製品 News

C 推 1-2022-02

スマートオーダーキャビネット RA シリーズ（片扉）新発売

RA 形制御盤キャビネット 片扉タイプ (RA, RAB)

RA 標準在庫品との相違点について

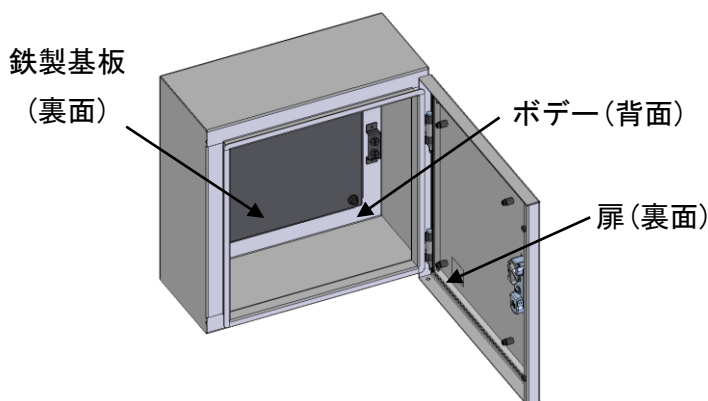
- ① ボデー底面部が部分溶接+シール処理から全溶接構造になるため、外観品質が向上します。
- ② タテ 500~700mm のキャビネットにおいて、蝶番のサイズが変更となります。
- ③ 鉄製基板の塗装色はキャビネットの塗装色と同色、方眼目盛はなしとなります。
(標準在庫品と異なる基板サイズまたは基板に穴加工がある場合のみ)

③は現状の「RA 片扉のキャビスタ」と鉄製基板の塗装色(※1)が変更となります。

ライトベージュ色→クリーム色 (2022 年 10 月受注分より実施)

RA 標準在庫品	スマートオーダーキャビネット	
① ボデー 底面	 <p>部分溶接+シール処理</p>	 <p>全溶接構造</p>	
② 蝶番	<p>3 種類</p> <p>蝶番小 製品タテ 300~400mm 蝶番中 製品タテ 500~700mm 蝶番大 製品タテ 800~1,600mm</p>  <p>例) 製品タテ 600mm の場合 蝶番中</p>	<p>2 種類</p> <p>蝶番小 製品タテ 300~600mm 蝶番中 — 蝶番大 製品タテ 650~1,600mm</p>  <p>例) 製品タテ 600mm の場合 蝶番小</p>	
③ 鉄製 基板	<p>塗装色 基板クリーム色 日塗工番号 : L22-80D 参考マンセル値 : 2.5Y8/2</p> <p>方眼目盛 あり</p> 	標準在庫品と同サイズで 基板穴加工なしの場合	標準品に準ずる
		上記以外で キャビネットが ライトベージュ色または 色指定される場合	<p>塗装色 ライトベージュ色 日塗工番号 : L25-70B 参考マンセル値 : 5Y7/1</p> <p>方眼目盛 なし</p> 
		上記以外で キャビネットが クリーム色の場合	<p>塗装色 クリーム色 ※1 日塗工番号 : L22-90B 参考マンセル値 : 2.5Y9/1</p> <p>方眼目盛 なし</p>
